Progetto per la realizzazione di impianto eolico denominato "Poggio alle Pancole" Comune di Lajatico (PI).  
Codice della procedura 7874 data di avvio 4-1-2022.

**Progetto per la realizzazione di un impianto eolico, denominato "Poggio alle Pancole", costituito da n. 7 aerogeneratori, per una potenza complessiva pari a 42 MW, e delle rispettive opere di connessione alla RTN, da realizzarsi nel Comune di Lajatico (PI). Cod procedura 7874**

**OSSERVAZIONI – ALLEGATO 3**

Estratto tavola 20V036\_L\_Visibilita\_Lajatico\_beni\_A1\_DEF.pdf

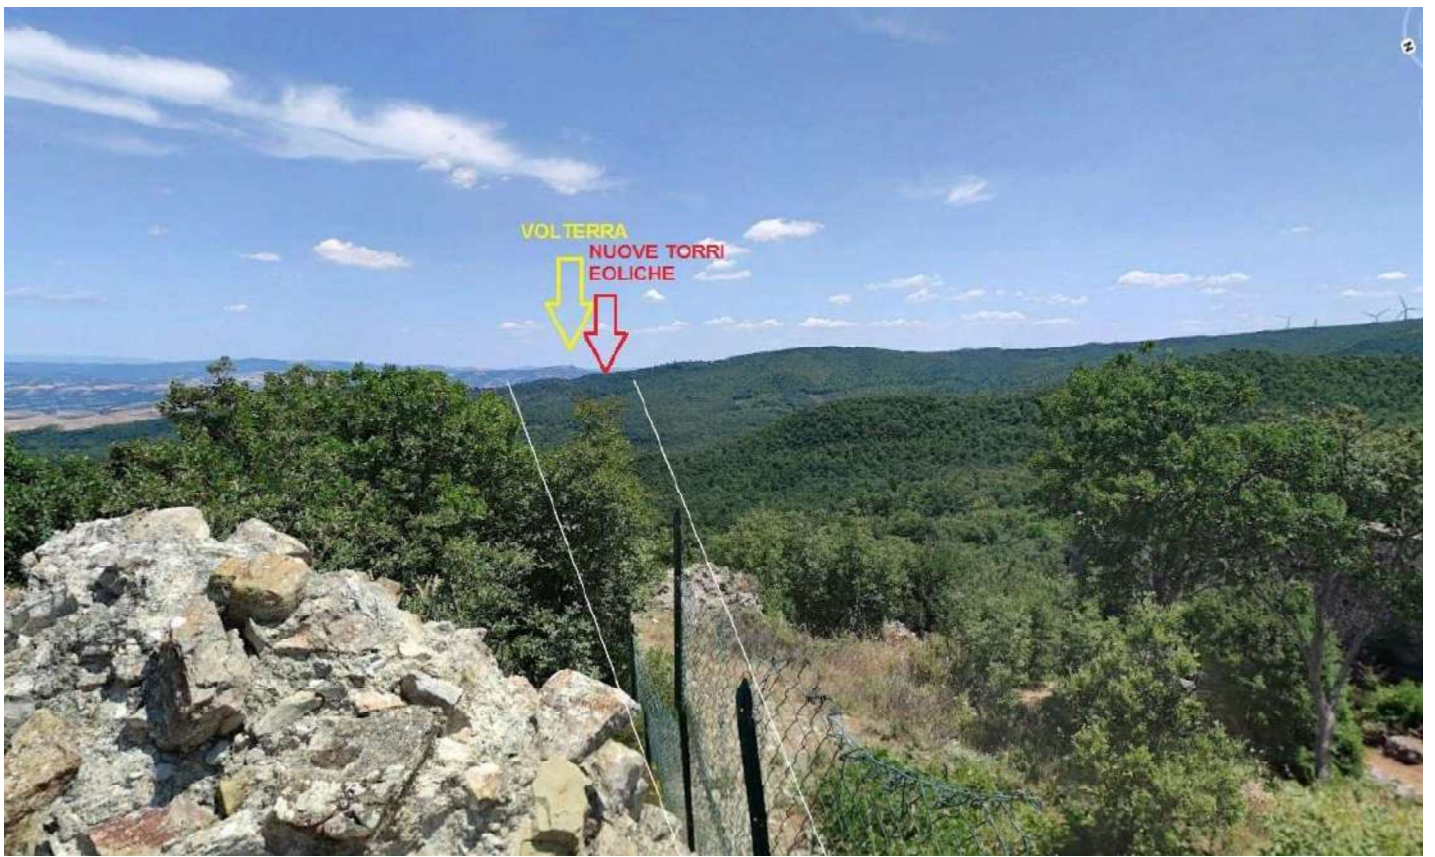
Il progetto del nuovo parco eolico invece è posto proprio lungo la direttrice Rocca di Pietracassia – Volterra, e le prime torri eoliche sono site ad una distanza molto ridotta dalla Rocca (meno di 2 chilometri). La realizzazione del Parco potrebbe perciò distruggere per sempre la più importante direttrice visiva storica che ancora possiamo apprezzare, con grave, insipiente e irreparabile danno al paesaggio, alla storia e alla cultura del territorio.

*Vista dalla Rocca di Pietracassia verso Volterra – il nuovo parco eolico andrebbe ad impattare proprio sulla direttrice, e posto a meno di 2 chilometri, impedirebbe la vista di Volterra dalla Rocca; il parco eolico esistente, visibile sulla destra, è posto tra 4 e 6 chilometri, ed è parzialmente nascosto da un colle più alto.*

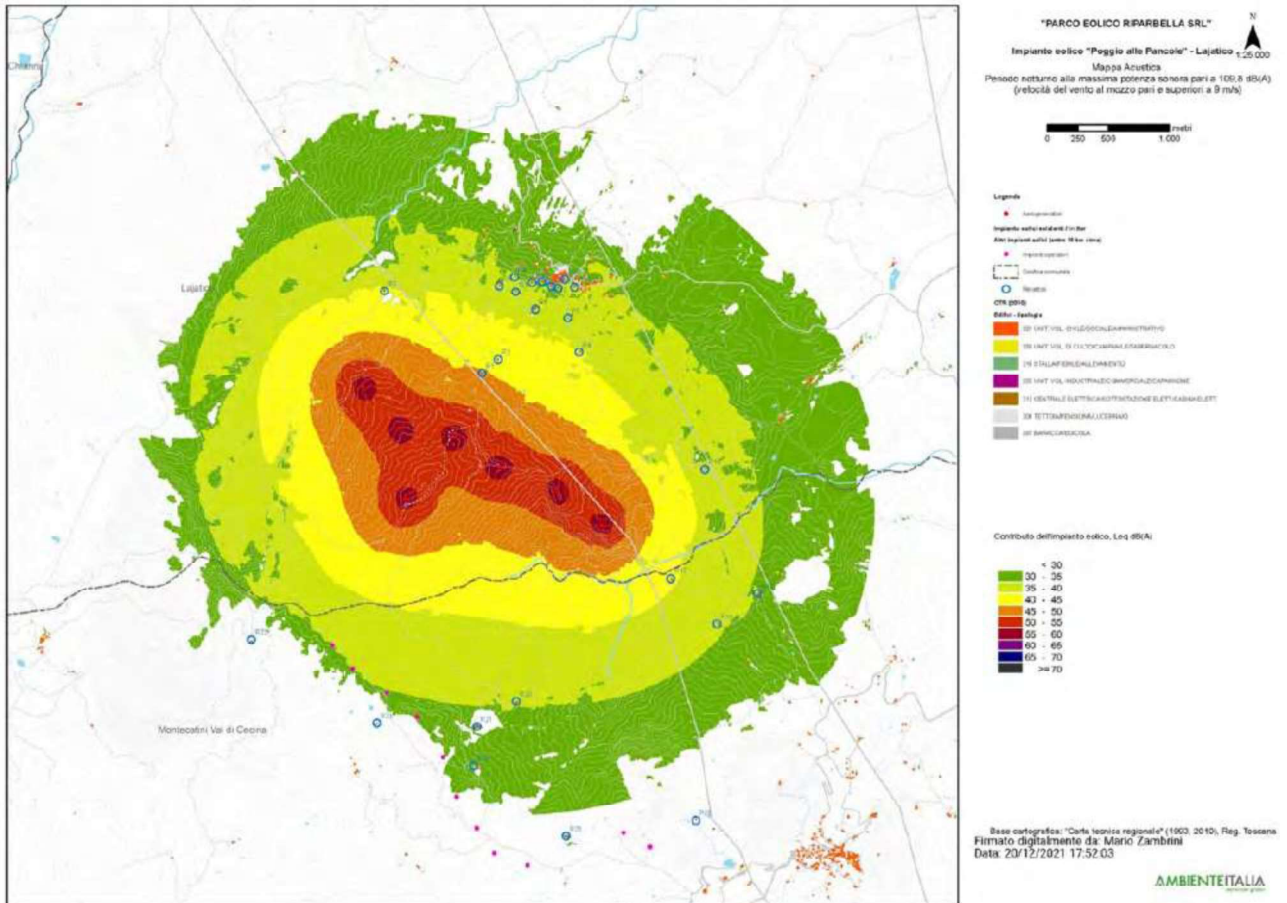
3. Nella valutazione del criterio differenziale a finestre chiuse si fa riferimento a un modello di facciata del fabbricato assolutamente non verosimile: il potere fonoisolante di un vetro 3 mm viene dichiarato 30 dB. Il potere fonoisolante di un vetro 3 mm, basta fare una veloce ricerca in letteratura, non supera i 25 dB e se ragioniamo di infisso nel suo complesso non siamo sopra i 20 dB. L'assunto della stanza 4 metri per 4 metri e volume 43 mc non è assolutamente cautelativo perché le camerette abitabili hanno superfici di calpestio inferiori ai 10 mq e volumi inferiori ai 30 mc. In ogni caso è pieno di stanze con superficie di calpestio inferiore ai 16 mq, basta una qualsiasi camera matrimoniale. La stima dell'indice dell'isolamento di facciata è quindi del tutto sovrastimata, quindi errata e porta a dichiarare che il livello di rumore ambientale a finestre chiuse è inferiore al limite di applicabilità sia di giorno che di notte. Ciò non è corretto e, in situazioni di bassa rumorosità residua come stimata/misurata dai tecnici, quando il differenziale si applica, SI SUPERA. Risulta evidente che senza l'assunto della valutazione errato dell'isolamento di facciata di facciata il criterio differenziale a finestre chiuse risulta superato.

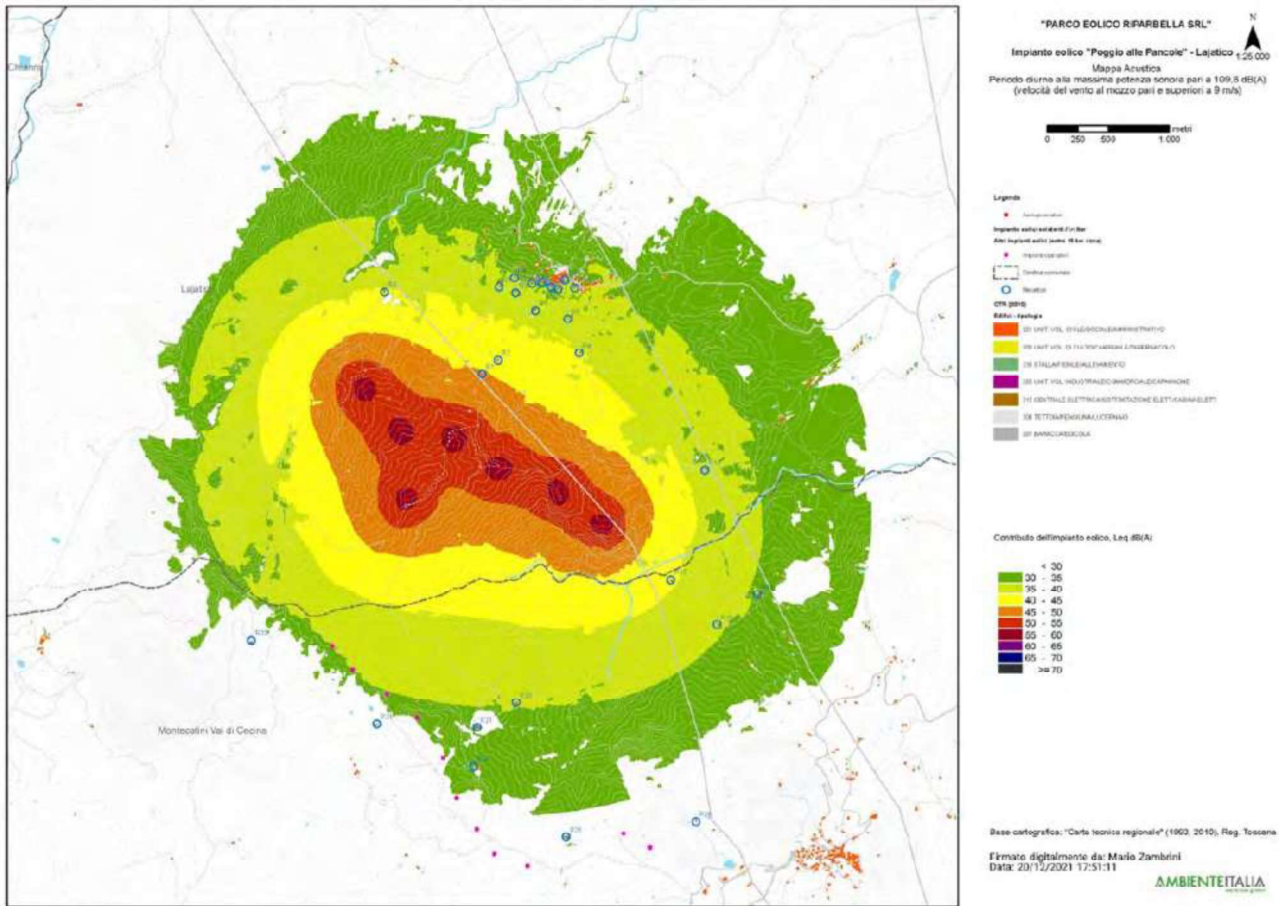
4. L'osservazione ancora più cogente riguarda l'assunto dell'abbattimento di una parete a finestre aperte pari a 10 dB. 10 dB di abbattimento, prova qualsiasi misura che si possa fare in qualsiasi situazione, può andare bene in caso di parete molto grande, di importante  $R_w$  e con finestra piccola, inferiore al 5% della superficie finestrata. Già una stanza normalissima di una cameretta con finestra 1,2x1,4, mediante misura a 1 m dalla facciata in esterno e una all'interno con fonometro a 1 m dalla finestra aperta e oltre 1 m dalle altre superfici riflettenti microfoni a 1,5 m di altezza non presenta abbattimento del rumore superiore a 6 dB, a meno di non avere all'interno un ambiente sovraccarico di arredi solo fonoassorbenti in una condizione assolutamente non realistica. Se poi ci spostiamo a una camera con una banale porta finestra da 1,2mx2,4m si perde un ulteriore dB di abbattimento e in situazioni, che esistono tranquillamente, di infissi ampi (tipo 1,8x2,4 o 2x2,4 o anche oltre) si arriva a situazioni in cui l'unico abbattimento che offre la parete è la riduzione di 3 dB dati dai coefficienti di riflessione di facciata. Coefficiente di riflessione di facciata che, oltretutto, qui non risulta valutato.

Se ne deduce che ipotizzando un abbattimento delle pareti inferiore a quello della valutazione e conforme alle stime riportate il criterio differenziale a finestre aperte si applica e SI SUPERA, sempre con riferimento ai bassi livelli di rumorosità registrati e che sono caratteristici della zona.

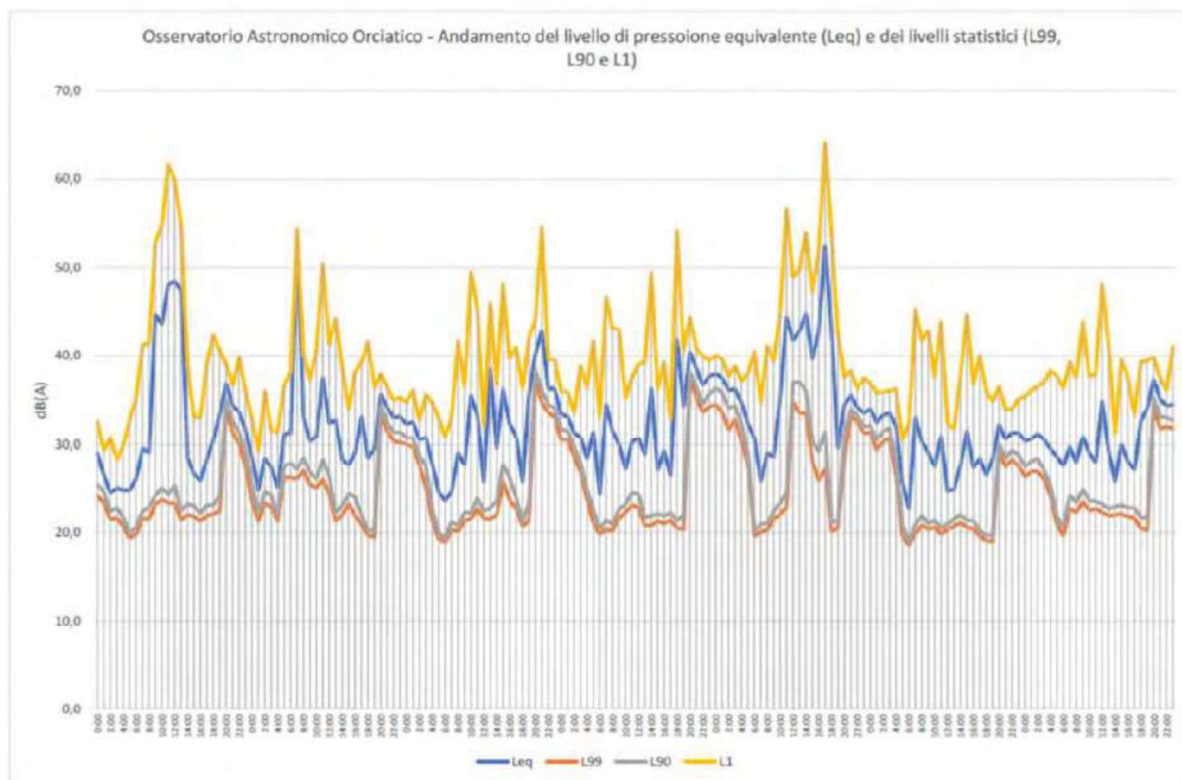
pagina 28 che in corrispondenza di livelli di pressione equivalente Leq intorno ai 45 dB(A), i livelli

di pressione istantanea L1 si aggirano intorno ai 63 e 65 dB(A) o comunque superiori a 50 dB(A) e questo per periodi di 4 e 9 ore, quindi per buona parte della giornata.
